**Direction Départementale des Territoires  
et de la Mer SENB  
Unité Gestion des Procédures  
Environnementales  
1 allée du Général Le Troadec  
BP 520  
56019 VANNES CEDEX**

**A Lorient, le 13 août 2020**

**Objet : Consultation du public dans le cadre de la procédure d'enregistrement au titre des installations classées pour la protection de l'environnement GAEC de Kerguivarech – Kerguivarech - Guiscriff (56560)**

## La qualité physico-chimique

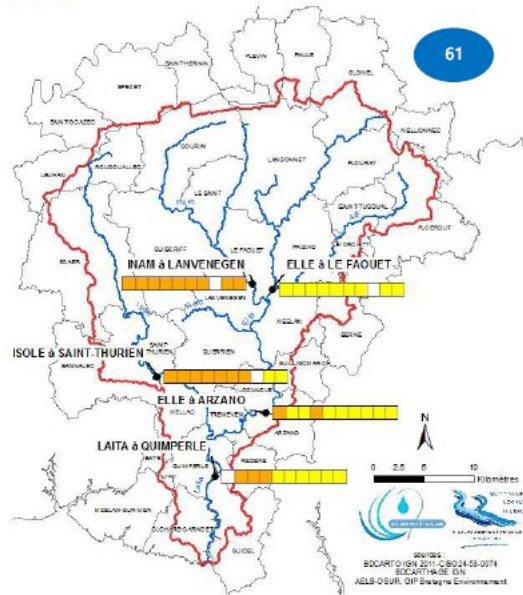
Pour ce qui est de l'Inam, le Tableau de Bord du SAGE Ellé Isole Laïta mis à jour en 2018 indique un état médiocre pour le paramètre Nitrates sur la chronique 2008-2018 ([https://www.smeil.fr/app/download/12077488499/2018\\_SMEIL\\_EDL\\_SAGE\\_actualis%C3%A9\\_VF\\_valid%C3%A9\\_CLE\\_27.03.2018.pdf?t=1531842090](https://www.smeil.fr/app/download/12077488499/2018_SMEIL_EDL_SAGE_actualis%C3%A9_VF_valid%C3%A9_CLE_27.03.2018.pdf?t=1531842090)) :

**Ce projet d'extension est la démonstration de l'inadéquation des normes en vigueur, qu'il respecte sur le papier alors qu'il concourra à entretenir l'état "médiocre" de ce bassin versant (ou même à l'aggraver) pour le paramètre Nitrate.**

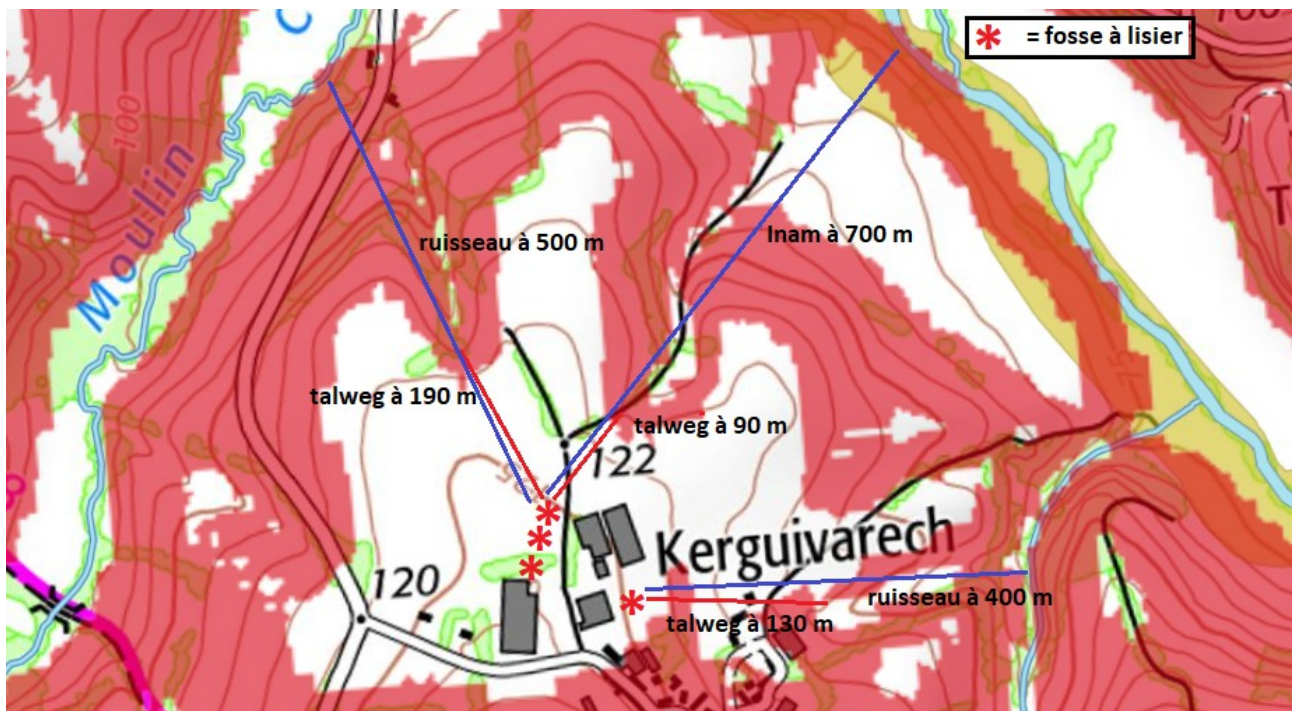
Autre point, toujours en p. 26 / 207 du dossier, il est indiqué que "le forage ne se situe pas sur le passage d'une source de pollution mobile ou à proximité d'une source de pollution fixe susceptible de se déverser vers le forage". Pourtant, l'extrait cadastral de la p. 44 / 207 indique que le puits (point bleu) se situe à proximité immédiate du local phytosanitaire qualifié de zone à risque (cercle rouge) :

Cette situation nous interpelle en raison des risques d'écoulements accidentels en cas d'incident lié aux produits stockés dans ce local (livraisons, manipulations, chargement des pulvérisateurs, etc...).

Le dossier indique en p. 106 / 207 la présence d'une dalle bétonnée et d'un périmètre de protection de 25 m<sup>2</sup> en lien avec le puits. D'après le cliché de la même page, le puits se trouve en limite ouest de la dalle et donc non protégé d'éventuels écoulements en provenance de la stabulation. Quant au périmètre de protection, nous n'avons trouvé aucune description à son sujet.
